Objet : Procès- verbal de synthèse suite à enquête publique

Projet photovoltaïque - commune de Cheny (89)

Mémoire en réponse aux observations figurant sur le procès-verbal du commissaire enquêteur du 24 juin 2022

Demande de permis de construire PC 089 099 20 T0003

Protocole de placement des relevés pédologiques vis-à-vis de la frontière supposée de la zone humide (Source : MEDDE, GIS Sol. 2013, Crédit photographique : Héliène Rousseau)

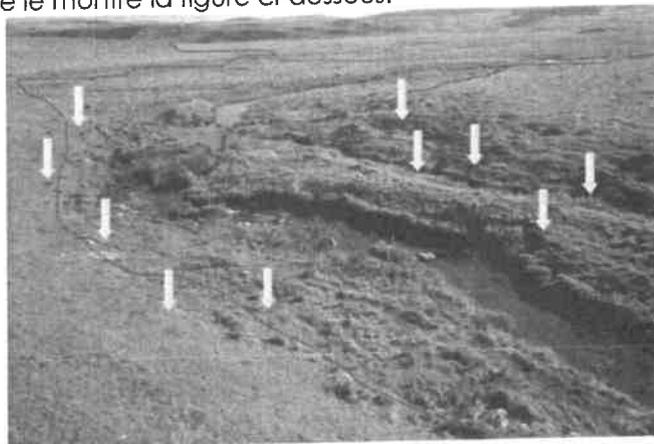
1- Lors de l'identification des zones humides à partir du critère sol, 29 sondages pédologiques ont été réalisés sur le site du futur projet, dont 23 effectués sur la moitié Ouest et seulement 6 sur la moitié Est du site. Quelles sont les raisons qui ont conduit à ce choix. Pourquoi un tel évitement de la zone Est ?

Comme précisé dans la méthodologie concernant la réalisation d'un diagnostic zone humide, plusieurs facteurs sont pris en considération lors de sa réalisation :

- La densité des relevés pédologiques réalisés est dépendante de l'hétérogénéité des conditions topographiques, hydrographiques et végétales identifiées sur le terrain. A ce titre, au moins un sondage pédologique a été réalisé par habitat recensé. La diversité d'habitat étant plus forte sur la partie Ouest, le nombre de point correspondant est plus important dans cette zone,
- Les relevés phytosociologiques ont permis d'identifier des zones humides selon le critère « habitat ». La méthode de délimitation des zones humides par le critère pédologique vise à réaliser des relevés pédologiques à la tarière de part et d'autre de la frontière supposée de la zone humide comme le montre la figure ci-dessous.

Afin de confirmer la délimitation des zones humides délimités par le biais du critère « habitat », des sondages pédologiques ont été effectués en bordure de ces secteurs. Les relevés 2, 8, 10 à 15, 16, 17, 24, 25 et 28 ont été effectués à cette fin, ce qui a conduit à une augmentation du nombre de sondages dans la partie Ouest de l'emprise du projet, du fait même de la présence d'une des bordures des zones humides identifiée à ce niveau.

- La norme AFNOR CARTO NF X31-560 fixe une densité de sondages pédologiques de 1 relevé pour 2 à 3 ha. Par conséquent, en l'absence de zone humide identifiée selon le critère « sol », le nombre de sondage réalisé sur la partie Est n'a pas été multiplié à partir du moment où l'habitat était considéré comme homogène. La même remarque peut être émise sur la partie Ouest du site.
